第2 消防用設備等の設置単位

● 「消防用設備等の設置単位について」に関する疑義について

● 消防用設備等の設置単位等について

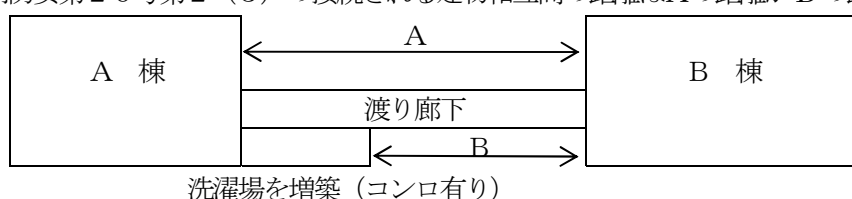
問1 例図の場合、渡り廊下が「消防用設備等の設置単位について」（昭和50年3月5日付消防安第26号通達（以下「消防安第26号」という。））第2、1に適合し別棟扱いとなる場合、渡り廊下の床面積はA棟B棟に按分しなければならないか。

答 渡り廊下の接続部分に防火戸が設けられている場合は、渡り廊下を独立棟として取扱っても差し支えない。
なお、上記防火戸が設けられていない場合は、お見込みのとおり。

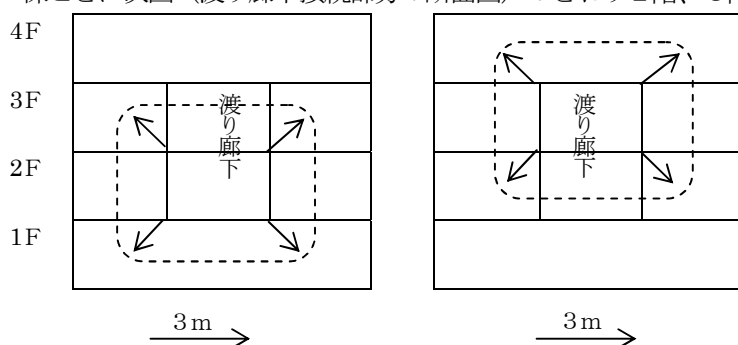
問2 消防安第26号第2（3）の接続される建物相互間の距離はAの距離かBの距離か。

答 Bの距離によらたい。

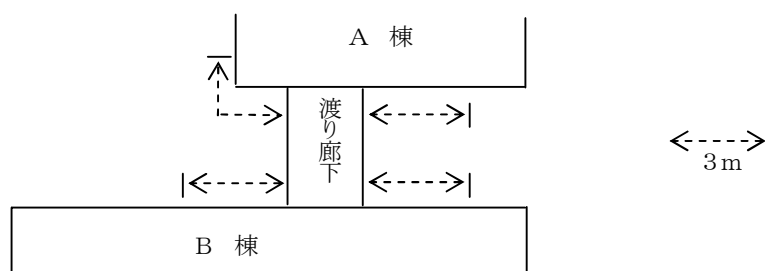
問4 それぞれ4階建ての2棟間において2階及び3階を渡り廊下で接続した場合、消防安第26号第2、1、（3）、アの開口部制限の範囲をご教示願いたい。

答 棟ごとに次図（渡り廊下接続部分の断面図）のとおり2階、3階それぞれに判定を行う。

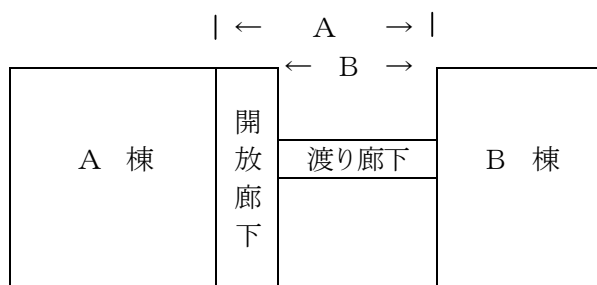
問5 下図（平面図）のように2棟間を渡り廊下で接続した場合の消防安第26号第2. 1. (3). アの開口部制限の範囲を次のように取り扱ってよいか。

答 お見込みのとおり。

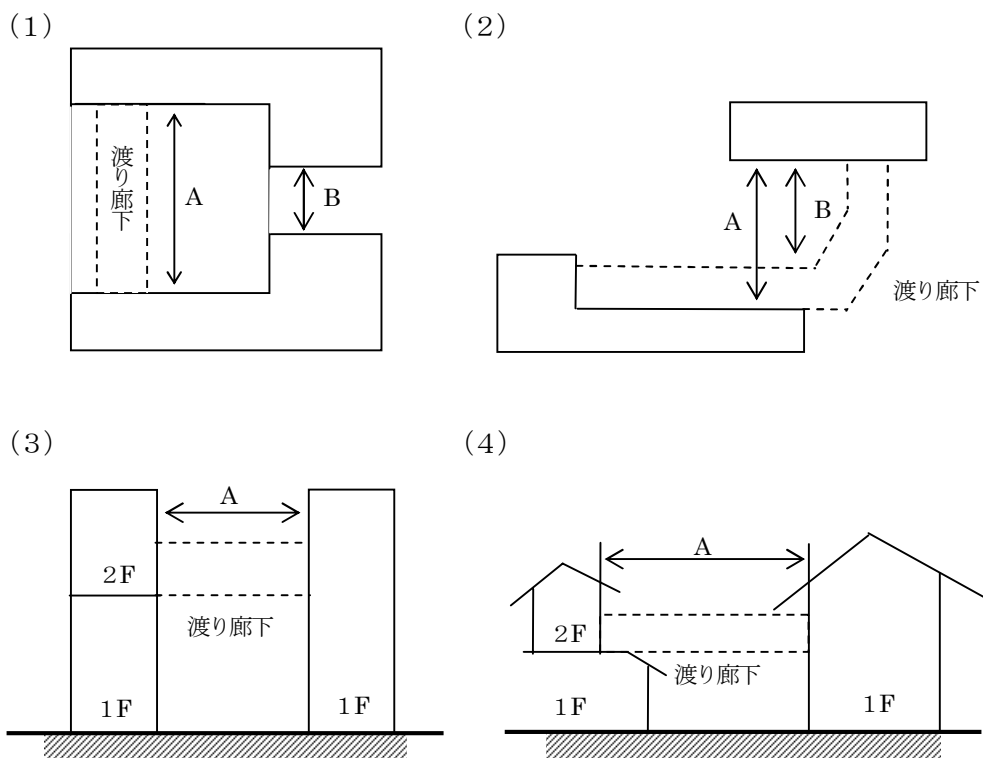
問6 次図（平面図）のように渡り廊下が開放廊下等に接続する場合、消防安第26号第2. 1 (3) の建築物相互間の距離はA、Bのどちらの距離か。

答 Aの距離で取り扱われたい。

図B

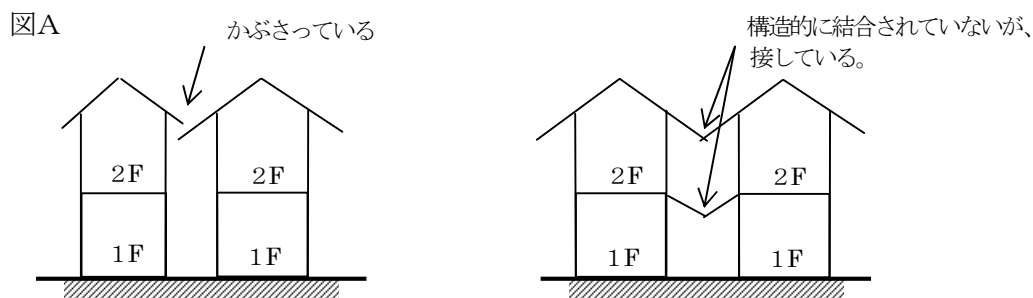
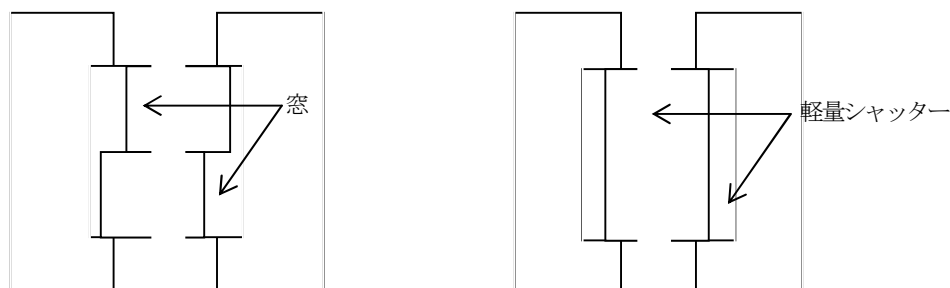
(2) 下図のような建築物は、26 号通達第 2 中の「(その他これらに類するものを含む。)」に含めてよろしいか。

(ア) 相互の建築物のひさしあるいは屋根が、一方の建築物にかぶさっている場合又は接している場合 (図 A 参照) で、相互の建築物の面するそれぞれの外壁に窓又は出入口が対面しているもの。(図 B 参照)

- 答(1)「消防用設備等の設置単位について」(昭和50年3月5日付消防安第26号消防庁安全救急課長通達(以下「26号通達」という。))において「棟」とは、原則として、独立した一の建築物(屋根及び柱若しくは壁を有するもの。以下同じ。)又は、独立した一の建築物が相互に接続されて一体となるものをいう。
- (2) 設問の場合は建築物相互が構造的に結合されていないので、26号通達第2の「(その他これらに類するものを含む。)」には含まれない。

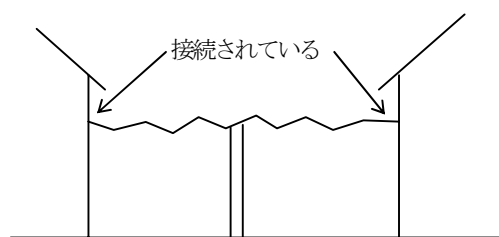
問 次図のように吹き抜けの開放式の部分で建築物が接続されている場合は、通達第2中の「(その他これらに類するものを含む。)」に含めて考えてよろしいか渡り廊下を含めて考えるとする場合、別棟として取り扱ってさしつかえないか。

- A、Bとも防火構造
- 接続部分には双方とも防火戸なし。
- アの部分は、通行又は運搬の用途のみに使用され、かつ、可燃性物品等存置その他通行上の支障がない。

答 前段 通達2中(その他これらに類するものを含む。)に該当する。

後段 設問のA及びBの一方又は、双方の建築物の主要構造部が木造である場合は、別棟として取扱うことはできない。

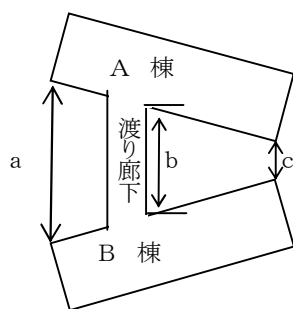
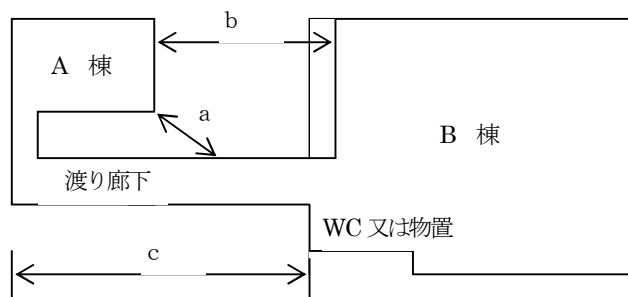
- (1) 上屋のみの場合渡り廊下とみなされるか。なお、上屋部分の構造は鉄骨、鉄板ぶきである。
- (2) 渡り廊下とみなされる場合、接続される建築物の外壁及び屋根(3m以内の部分)について、耐火構造又

は防火構造で造らなければならないか。

答（１）設問の構造のものは吹き抜け構造の渡り廊下に該当する。

（２）「消防用設備等の設置単位について」（昭和５０年３月５日付消防安第２６号）第２、１、（３）により判断されたい。

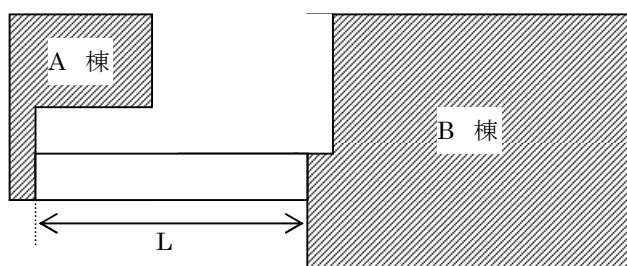
下図の場合 a、b、c、いずれの距離で判断するか。

(1) 下図のLによる。

(2) bである。

図 1

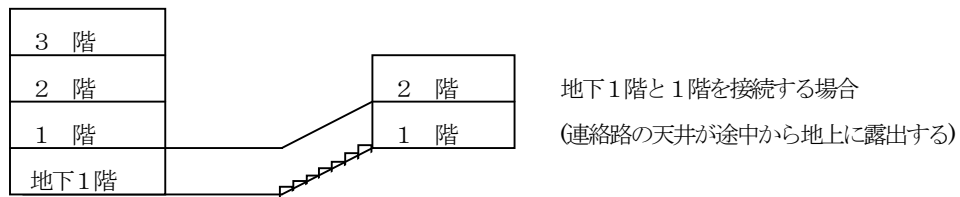
2 別図1、2、3の場合も地下連絡路と判断してよいか。

- 2 お見込みのとおり。なお、図 1 の場合、当該地下連絡路のうち天井が地上に露出する部分が過半で、かつ、天井が地上に露出しない部分の長さが 3 m 以内である場合の当該連絡路の排煙設備は、昭和 5 0 年 3 月 5 日付消防安第 2 6 号「消防用設備等の設置単位について」消防庁安全救急課長通達 2、1 (3) ウ C a の自然排煙とすることができる。

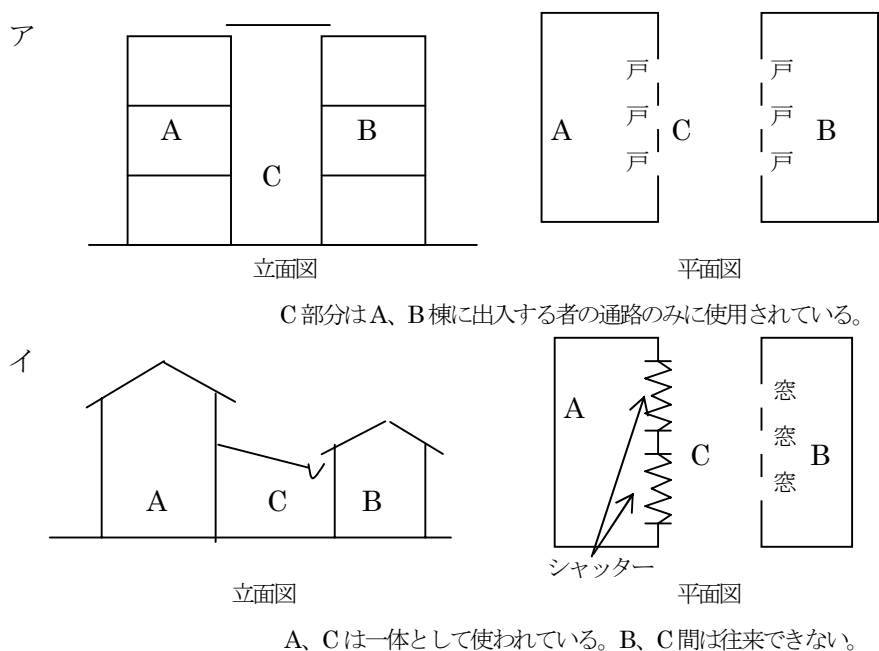
(1) 下図の防火対象物は、A、B、Cを合わせて1棟として扱う。

答 (1) 設問の場合 1 棟として取り扱うことはできない。

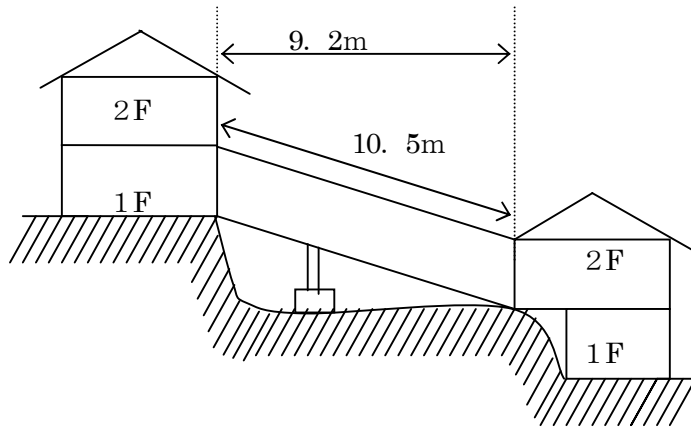
(2) 下図の防火対象物は、それぞれ別棟として扱う。

なお、昭和 53 年 2 月 21 日、消防予第 32 号「消防法、同施行令及び同施行規則に関する執務資料について」(各都道府県消防主管部長あて) の問 2 の回答によりますと、(1) ア、イは、いずれも A 棟、B 棟が別棟になります。しかし、使用実態からして 1 棟として扱うことが合理的だと思います。

(2) さしつかえない。

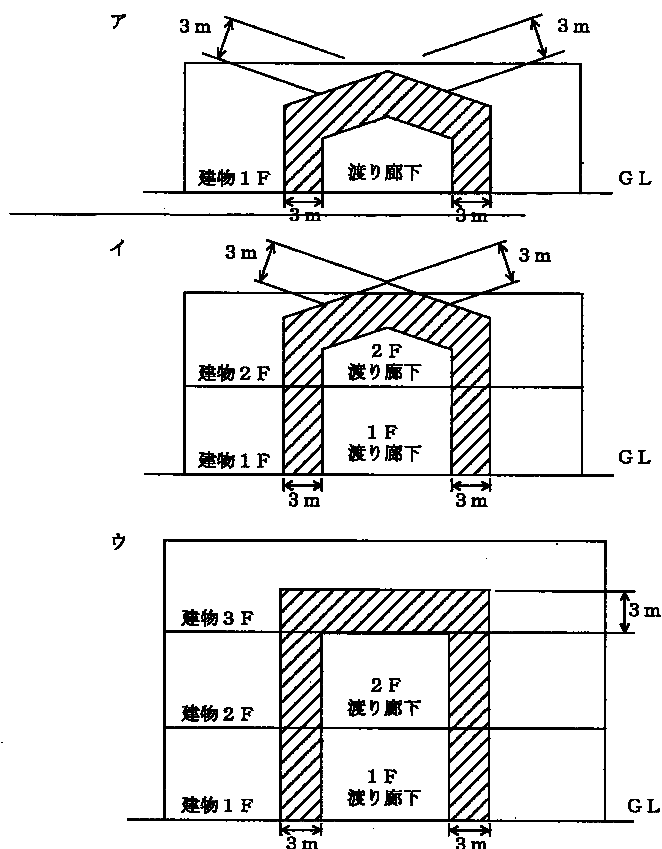
(3) 通達中、第2、1、(3) で1階については6m、2階については10m を超えるものであることとされているが、下図のような場合、別棟とみなすには、Lは右側のどの数値を超えることが必要か。

答3 (1) ア及びイ (ア) お見込みのとおり。

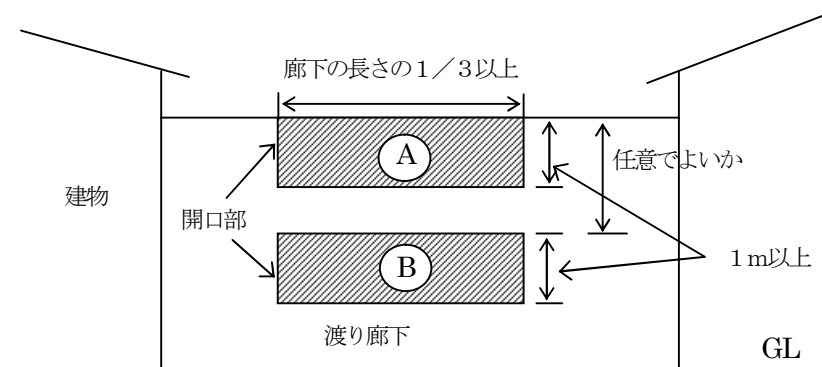
- (2) 通達中、第2、1、(3)、アのそれぞれ3m以内の距離にある部分とは、下図ア、イ、ウの場合の部分と解してよい。

- (3) 通達中、第2、1、(3)、イのただし書きの面積 4 m^2 以内の開口部とは、通達中、第2、1、(3)、アの()書きの部分にある開口部の合計が 4 m^2 以内と解してよい。

例えば、前記問3、(2)、ウの場合であれば、1 F、2 F、3 Fの の部分内の開口部の合計が 4 m^2 以内と解してよい。

(2) ア お見込みのとおり。

イ及びウ 斜線部分の他、1階にあつては2階の、2階にあつては1階の渡り廊下の接続部分からそれぞれ3m以内の渡り廊下の接続部分の開口部も含まれる。

(3) 前段お見込みのとおり。

後段各階毎に判定するものと解する。

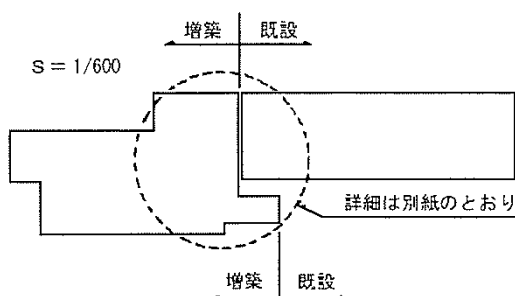
- (4) 通達中、第2、1、(3)、ウ、(イ)、C、a 中高さ1m以上のものとは、下図①のように渡り廊下の天井(天井のない場合は屋根)と外壁の接合部分より下方に1m以上と思われるが、あるいは②のように開口部の位置は任意で高さを1m以上、取ればよいのか。

(4) 必ずしも設問④のように設ける必要はなく、排煙上有効な位置であればよい。

なお、建築物の渡り廊下への出入口上部に排煙たれ壁に相当する部分がない場合は、設問④の部分、当該壁がある場合は、当該壁が排煙上効果的となる位置に排煙口を設けられたい。

配置図

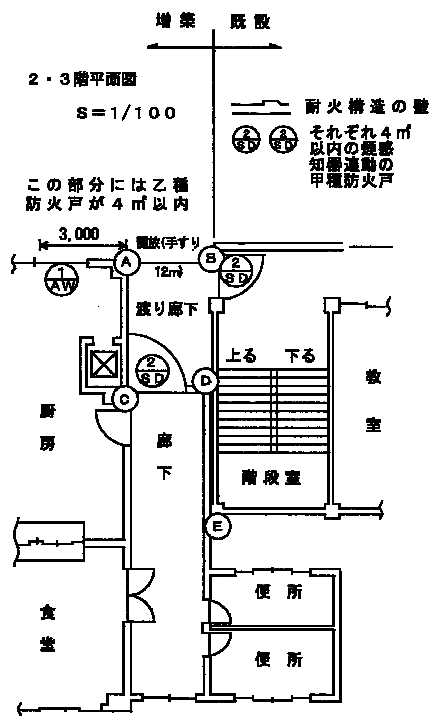
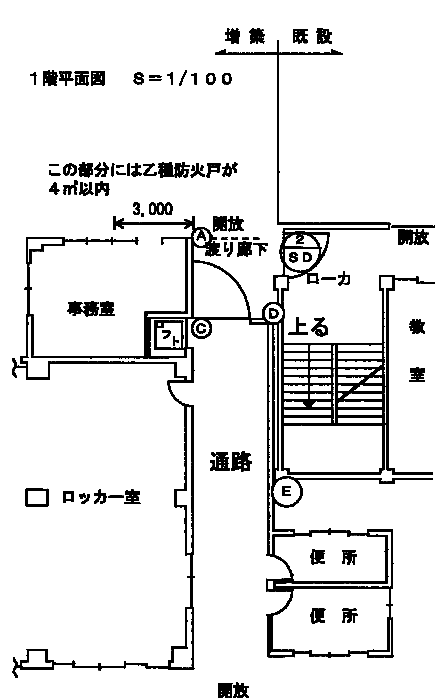
(5) 通達中、第2、1の本文等という渡り廊下とは、本来、建築物と建築物との間に渡り廊下を構築し接続する場合の渡り廊下をさすと思われるが、下図及び別紙のように、片方の建築物（増築側）の一部を耐火構造の壁等で区画し、廊下として使用する場合、この部分を通達中、第2、1という渡り廊下とみなしてよい。

この部分を渡り廊下としてみなしてよいとすれば、通達中第2、1、(3)、アの接続される建築物の外壁及び屋根と渡り廊下の接続部分とは、別紙の(A)(B)(C)(D)(E)のどの部分をいうのか。

また、設問の渡り廊下の開放部分（スラブ部分まで垂れ壁等はなし）は、通達中、第2、1、(3)、ウ、(イ)、C、aという、その他これらと同等以上の排煙上有効な開口部に該当するか。

(5) 設問の場合、渡り廊下とは認められない。

別図 1

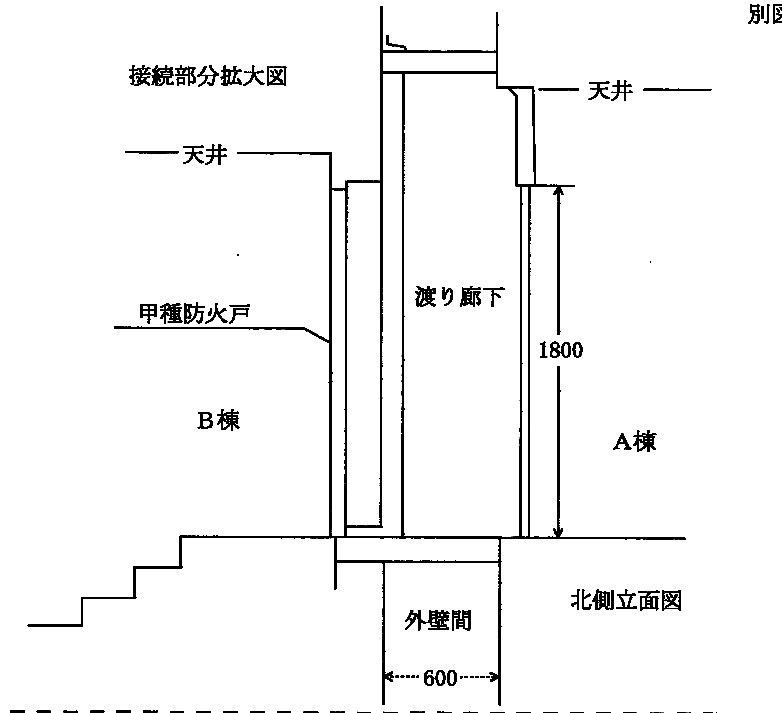
このことについて、別図のとおりA棟とB棟を幅員7.5m、長さ6.0mの渡り廊下で接続し、渡り廊下は昭和50年3月5日付消防安第26号第2ただし書きに適合させ、消防用設備等の設置についてつぎのとおり疑義が生じたのでご教示願います。

1 別図に示すA棟とB棟は別棟として取り扱うことができるか。

2 別棟として取り扱うことができない場合、別棟となるための渡り廊下の最低の長さはどの程度か。

別棟扱いとするのは、好ましくないが、基本的には別棟として取り扱ってよろしい。

1により承知されたい。

なお、災害弱者を収容する施設であるため、設備の充実を図るよう指導されたいとの意向が示されているので、付言しておく。
